第5回世田谷リング会議

令和元年7月6日

広場・リングテラスの 階段・スロープについて

④2階デッキまでスロープ案

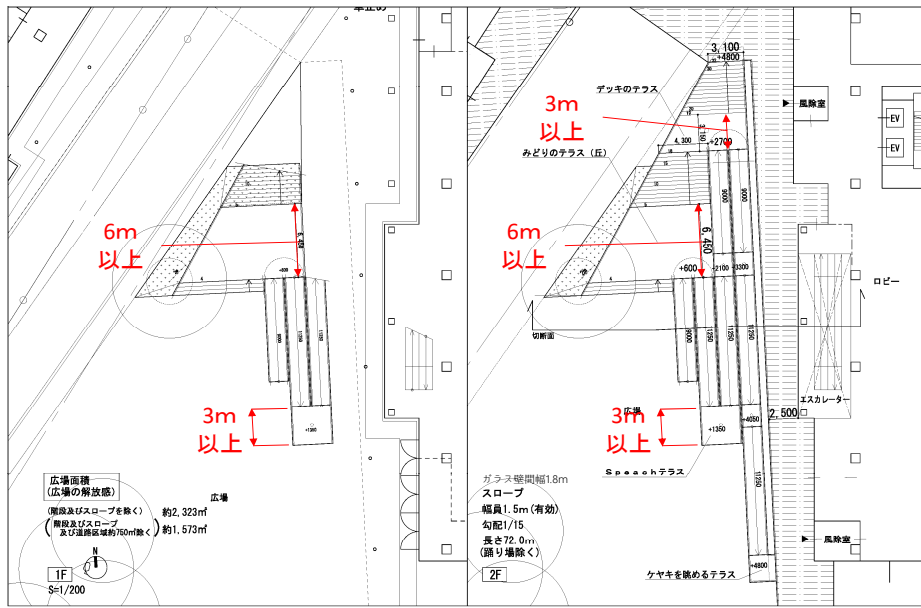
④案は、スロープの機能は果たしていても、後付の計画のため、こだわっていた大階段の意匠も壊している。
意匠を守るのであれば、大階段の三角形の形もやめて、最初からスロープを前提をした設計・意匠とするべき。
大階段と共存する考えは難しい。

ユニバーサルデザインを考えると誰もが楽しめることが大事。
ユニバーサルデザインの普及啓発の観点からみると、④案で解決したといっても、利用する人は楽しくない。

階段の設計後にスロープをつけて対応した、
というのは、「ユニバーサルデザイン」でなく、
「バリアフリー」である。
「ユニバーサルデザイン」の観点からすると
④案は厳しい。

踊り場での車いすとの回転に、支障のない奥行を確保しています

西側アプローチ 階段・スロープ検討案について

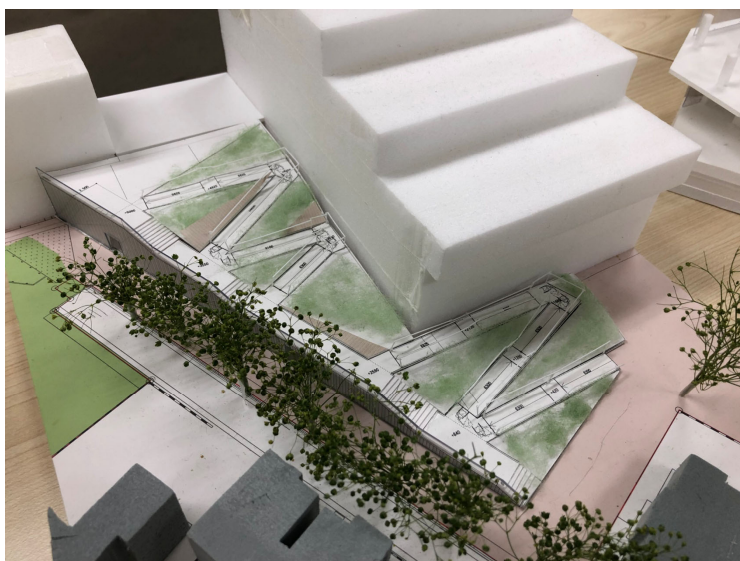
前は、階段利用者と車いす利用者が衝突する危険の指摘をいただきました

西側スロープの北側の側面がグランドレベルの歩道から見た際に、とても薄暗い空間になる可能性が高い。

特に夜間などはこの通路を歩く際にとっても怖さを感じるのではないか。設計上の工夫を。

スロープの踊場の寸法が、踊場ごとに違う。

2つめの踊り場は回転が難しい。

踊場に車椅子の後輪が乗ってから回転しないと、体の重心が傾き、体に負荷がかかる。

踊場の形状は見直す必要がある。

四輪とも平場に上がってから回転できるように、平場部分は多くとる必要がある。

階段利用者とスロープ動線に分け、回転スペースの奥行をしっかり確保し、安全対策を行います

EVは、階段の正面に配置し、EVの視認性も向上します
